REGIONE LIGURIA
DIPARTIMENTO TERRITORIO, AMBIENTE,
INFRASTRUTTURE E TRASPORTI
VICE DIREZIONE GENERALE AMBIENTE
Settore Assetto del Territorio

AVVISO PUBBLICO DI INFORMAZIONE

Accordo di avvalimento sottoscritto con Autorità di Bacino Distrettuale Appennino Settentrionale. Adozione della variante al piano di bacino dell'Ambito 15 relativo all'aggiornamento delle fasce di inondabilità del torrente Recco in località Molino Nuovo, in comune di Avegno (GE).

Stralcio Relazione idraulica Ambito 15

Figura 1: Carta delle fasce di inondabilità t. Recco – piano vigente

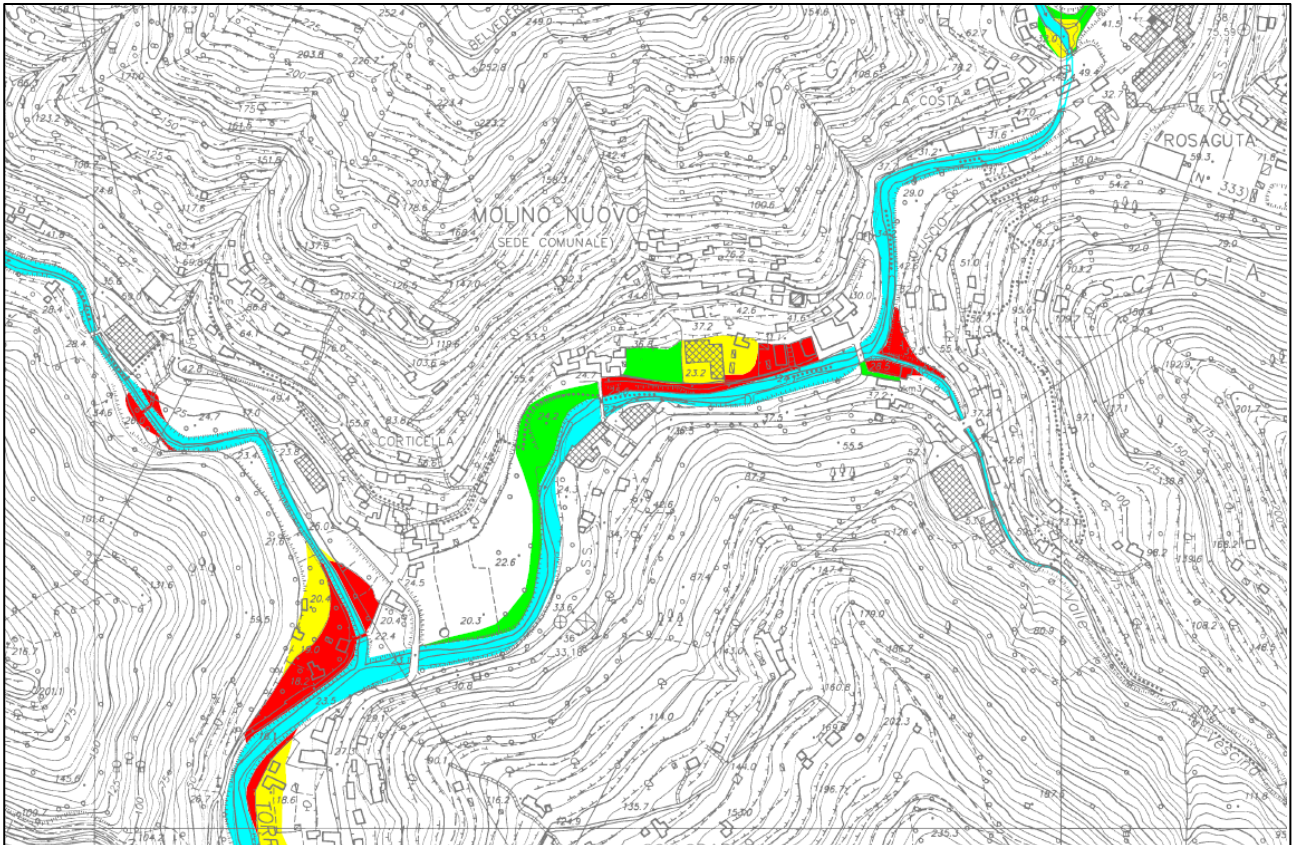
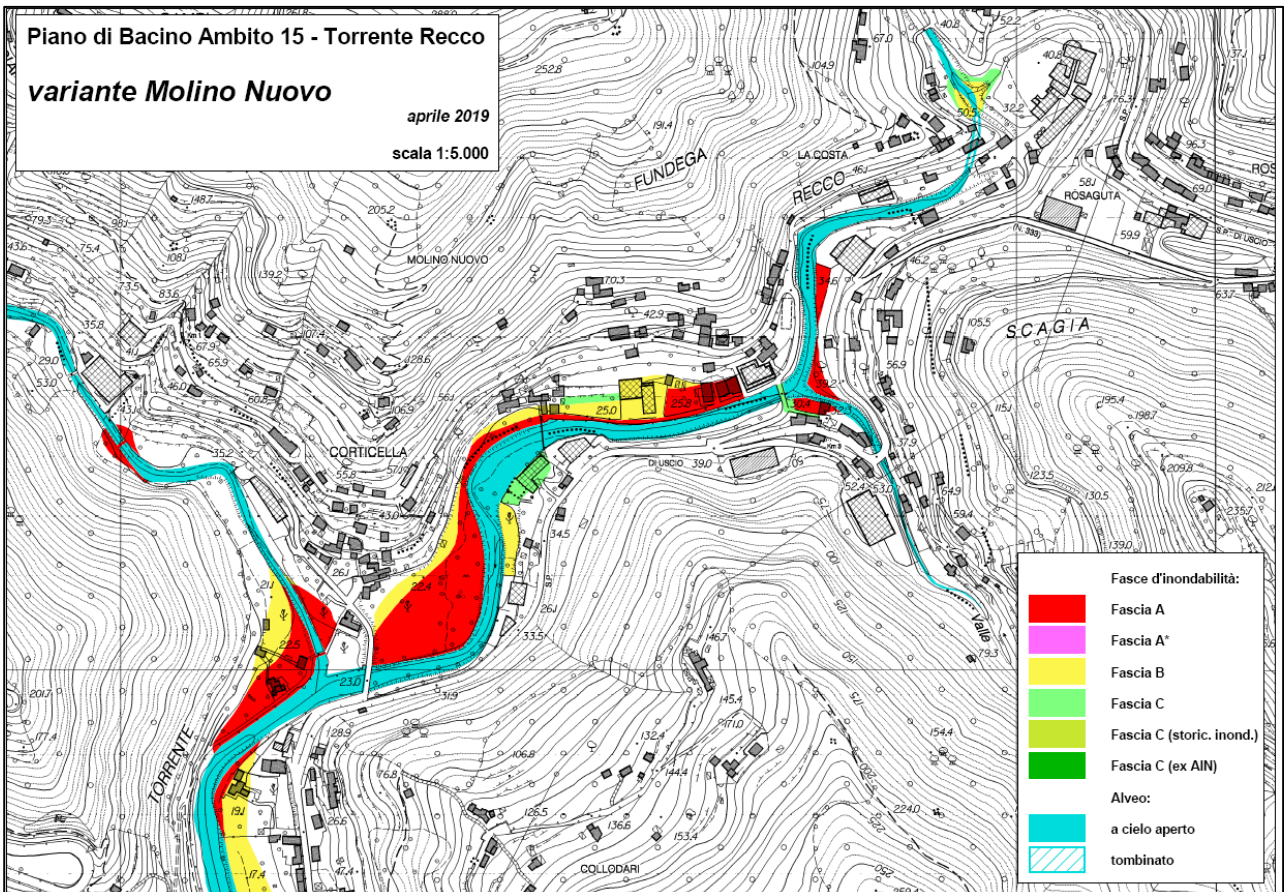
il torrente Recco, nel tratto in località Molino Nuovo, ha beneficiato negli ultimi anni di alcuni interventi volti a migliorare il deflusso della corrente che non sono ancora stati recepiti nel piano di bacino.

Partendo da monte, subito a valle della confluenza con il rio Vescina, è stato rifatto nel 2012 il ponte carrabile di accesso alla località Molino Nuovo, con una nuova struttura a campata unica e con nuove spalle che hanno permesso di regolarizzare la sezione di deflusso, eliminando il restringimento presente.

Poco più a valle, nel 2010, è stata demolita la passerella pedonale ubicata in corrispondenza della sezione RE-S40 sulla carta di ubicazione delle sezioni idrauliche del piano.

Inoltre, nell'ansa ubicata subito a valle, oggetto negli anni '90 di un riempimento abusivo, si sono verificati fenomeni di erosione nel tempo del materiale ivi abbandonato, con conseguente modifica della morfologia fluviale, con particolare evidenza rispetto alla posizione dell'alveo attuale come individuata nel piano di bacino.

Pertanto è stato predisposto uno studio idraulico aggiornato del torrente Recco nel tratto compreso tra la confluenza con il rio Vescina e il torrente Arbora, al fine di recepire il nuovo stato dei luoghi. In particolare, è stata aggiornata la geometria delle sezioni utilizzate nella modellazione idraulica, sulla base del rilievo realizzato per la realizzazione del nuovo ponte, nonché, al fine di migliorare la definizione delle fasce di inondabilità, sono state aggiunte al modello nuove sezioni, estratte dal rilievo LIDAR realizzato dal Ministero per l'Ambiente nell'ambito del Piano Straordinario di Telerilevamento Ambientale (PST-A).

Sulla base dei risultati delle verifiche idrauliche sono state aggiornate le aree inondabili; in corrispondenza dell'abitato vengono sostanzialmente confermate le fasce del piano vigente, mentre più a valle viene inserita nelle aree inondabili un'ampia zona golenale in sponda destra, non insediata.
